**Verslag huishoudelijke elektrische installatie op laagspanning en zeer lage spanning****Algemeen:**

Referentie: 003-20260615-05	Datum controle: 15/06/2026
Keurder: 003

Eigenaar: Onbekend	EAN-code: Onbekend
Adres installatie: Vaderlandstraat 31, 9000 - Gent	Nummer teller(s): 1SAG3100126490
Distributienetbeheerder installatie: Fluvius	
Datum uitvoering installatie: <input checked="" type="checkbox"/> Vóór 01/10/1981 <input checked="" type="checkbox"/> Tussen 01/10/1981 en 01/06/2020 <input type="checkbox"/> Vanaf 01/06/2020	
Type: <input checked="" type="checkbox"/> Wooneenheid <input type="checkbox"/> Niet-huishoudelijk <input type="checkbox"/> PV <input type="checkbox"/> Batterij <input type="checkbox"/> Laadpaal

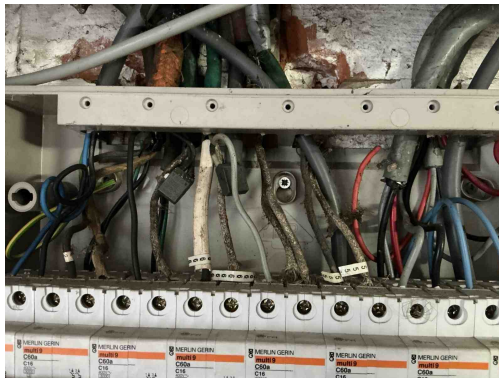
T21 - Het elektrisch materieel is niet geplaatst volgens de voorschriften van de fabrikant/ regels van goed vakmanschap . (Boek 1: 1.4.1.3)

Opmerking: Ophangvijzen niet afgedekt, verlengkabel rechtstreeks gevoed

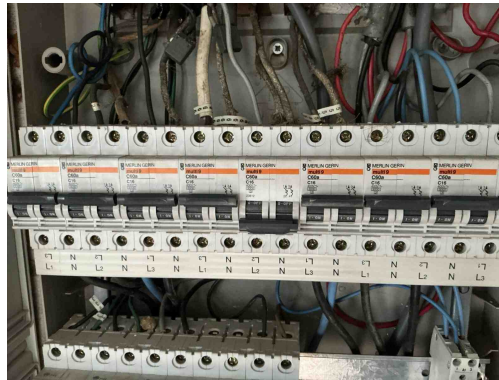
T21 - Het elektrisch materieel is niet geplaatst volgens de voorschriften van de fabrikant/ regels van goed vakmanschap . (Boek 1: 1.4.1.3)

Opmerking: Ophangvijzen niet afgedekt, verlengkabel rechtstreeks gevoed

C38 - Het gebruikte kabeltype (snoerkabel) voldoet niet aan de specificaties die van toepassing zijn op voedingsleidingen voor vaste installatie (Boek 1: 1.4.2.1, 5.2.6.2).

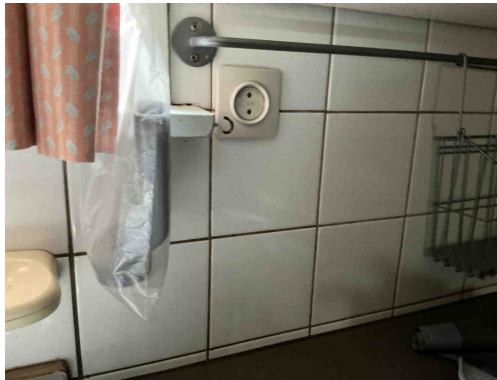
I01 - De waarde van de isolatieweerstand per kring dient tenminste 0,50 Mohm (1000 x Utest) te zijn (Boek 1: 6.4.5.1).
Opmerking: Kring 5

T11 - De contactdozen waarvan de toegekende stroomsterkte maximaal 16A en de toegekende spanning maximaal 250V bedraagt en niet bedoeld zijn voor de voeding van een of meerdere verbruikstoestellen voor een specifiek doel en niet geplaatst zijn in of op schakel- en verdeelborden, beschikken niet of IPXX-D (incl. gemeenschappelijke delen residentieel geheel) (Boek 1: 4.2.2.3/5.3.5.2).

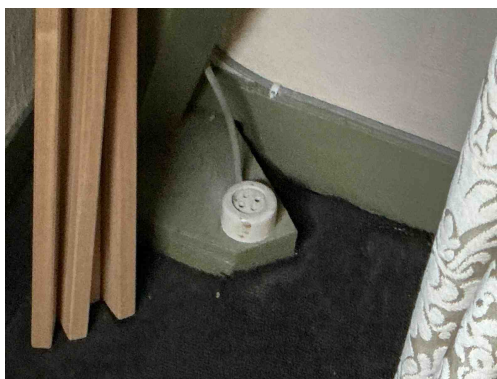
A20 - Er bevindt zich een contactdoos zonder beschermingsgeleider in de elektrische installatie. Deze is niet geplaatst achter een differentieelstroombeschermingsinrichting met grote (max. 30mA) of zeer grote (max. 10mA) gevoeligheid.

Klasse 0 toestel verboden

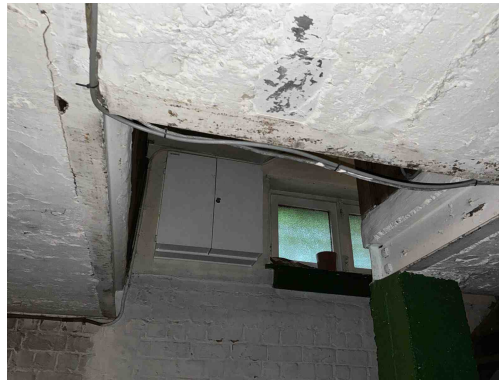
T13 - Opbouwcontactdozen en/of -schakelaars zonder achterplaatje mogen niet rechtstreeks op een brandbare ondergrond bevestigd worden (Boek 1: 4.3.3.5).

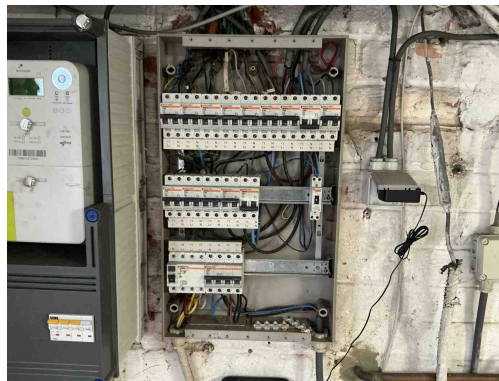
C13 - Onvoldoende bevestiging van de leiding(en) (Boek 1: 5.2.9.5).
